**PREDMET:** Odgovor na dopise Projektanta, od 11.12.2017. i voditelja projekta (Project managera), br. OM/No.04/17/FZOEU/MB/SP/18.12.2017., od 18.12.2017.godine. Sanacija odlagališta komunalnog otpada „Sitnica“ sa zatvorenim sustavom odvodnje., ICB No: EPEEF/ICB-W/1

**PREDMET:** Konstatacija stanja na zahvatu, zahtjevi i predlozi za izvođenje radova. Sanacija odlagališta komunalnog otpada „Sitnica“ sa zatvorenim sustavom odvodnje., ICB No: EPEEF/ICB-W/1

**PREDMET:** Zahtjev za očitovanjem po dopisu 052/2017-AT. Sanacija odlagališta komunalnog otpada „Sitnica“ sa zatvorenim sustavom odvodnje., ICB No: EPEEF/ICB-W/1

PRESJEK/SECTION6-6

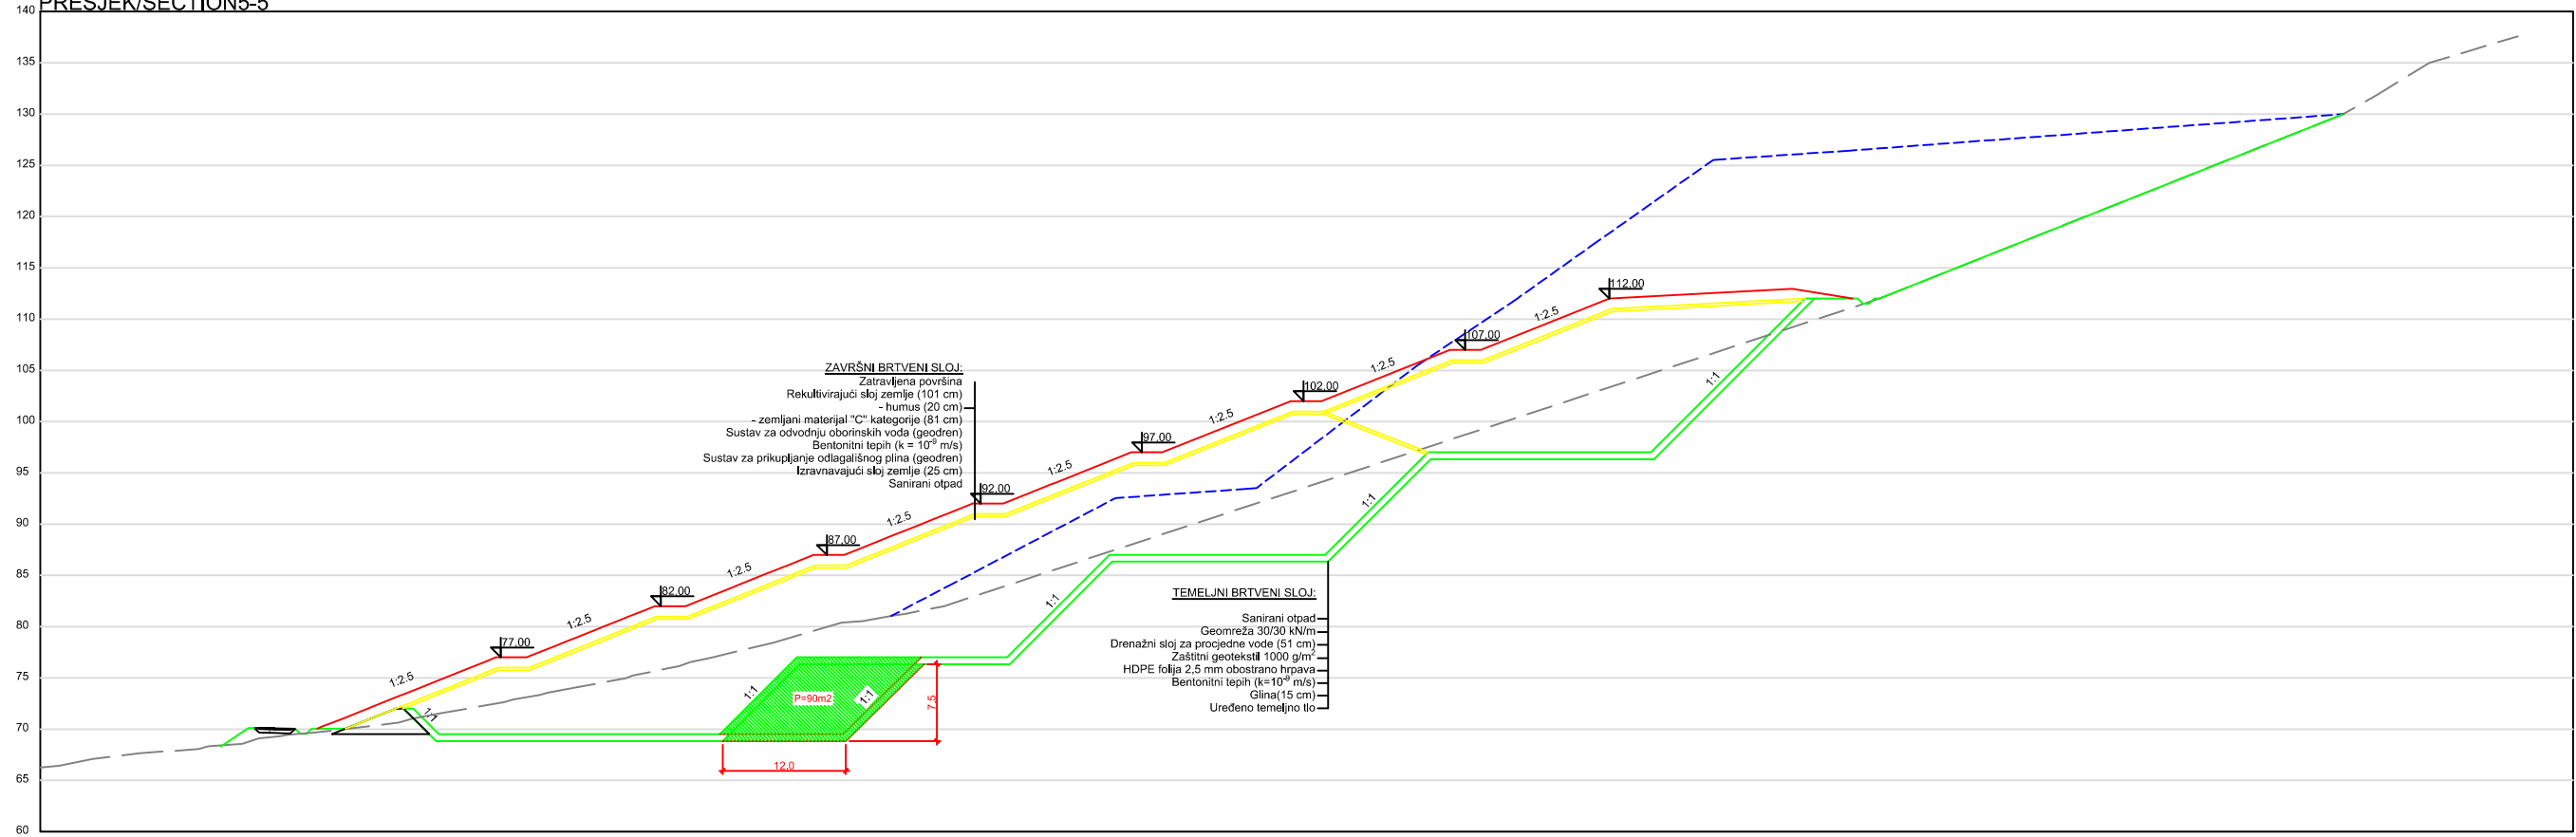
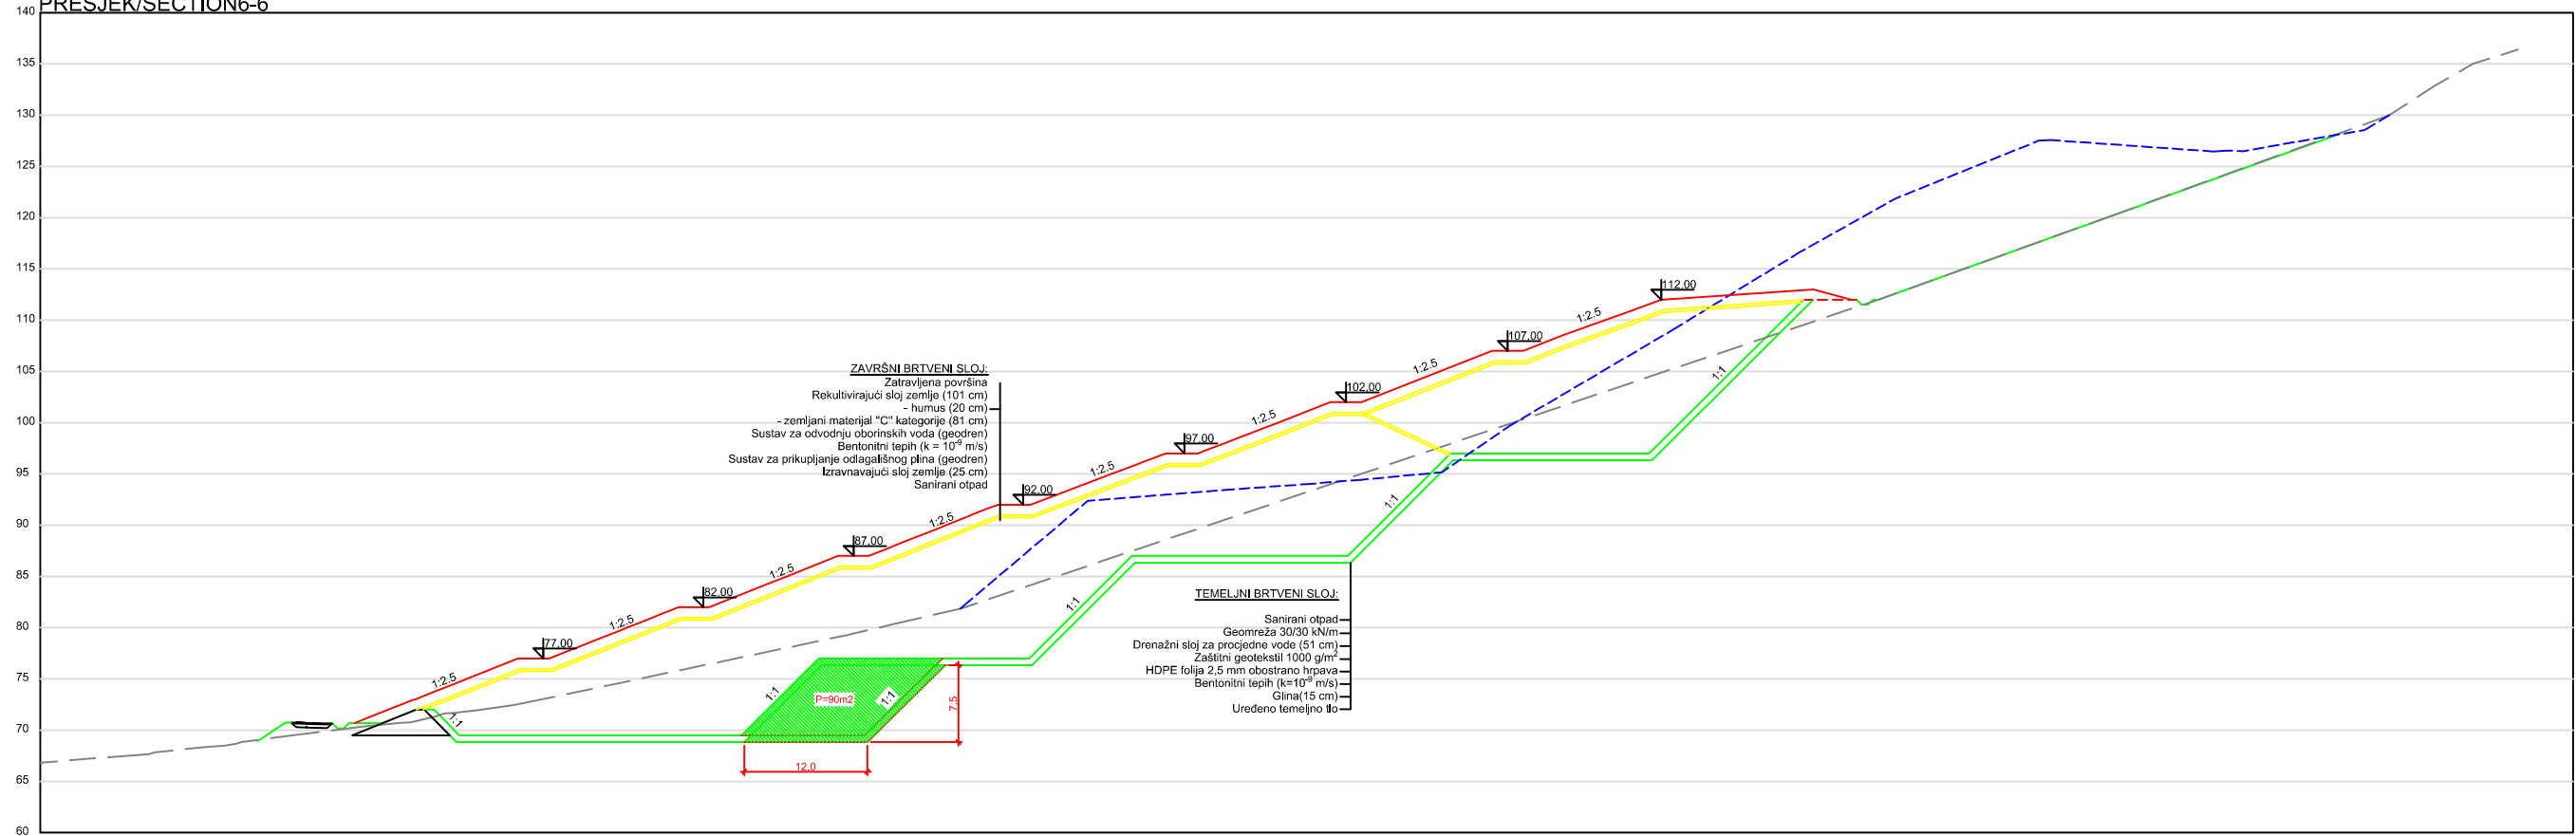
- A 1.P.) Zbog opasnosti klizanja i urušavanja otpada, a time i ugroze projekta, veće količine otpada, predlažemo da se 1.odlagališna kazeta (ploha) izvede sa većim volumenom (cca.  $18000 \text{ m}^3$ ), na način da se unutarnji pokos 1.odlagališne kazete translata za 12m u/prema 2 odlag. kazeti, čime će se omogućiti ugradba veće količine otpada u 1.odlag. kazetu, te se osigurava stabilan i suguran tehnološki proces nastavka realizacije projekta odnosno izgradnje ostalih

odlagališnih kazeta. Na navedeni način osigurava se dodatan prostor za ugradbu otpada, a ukoliko Naručitelj bude smatrao da mu isti nije potreban onda se na samom kraju izvođenja radova može povećati donja kota 4. odlagališne kazete, čime će se smanjiti njena velika visina i količina koja je ovim prijedlogom povećana u odlag. kazeti no.1..

Ovome u prilog ide i činjenica da Naručitelj nema dodatni manipulativni prostor za privremeno deponiranje otpada i veća količina otpada koja je nastala u međuvremenu. U prilogu poprečni presjeci sa prijedlogom izvedbe povećanja odlag. kazete no.1.
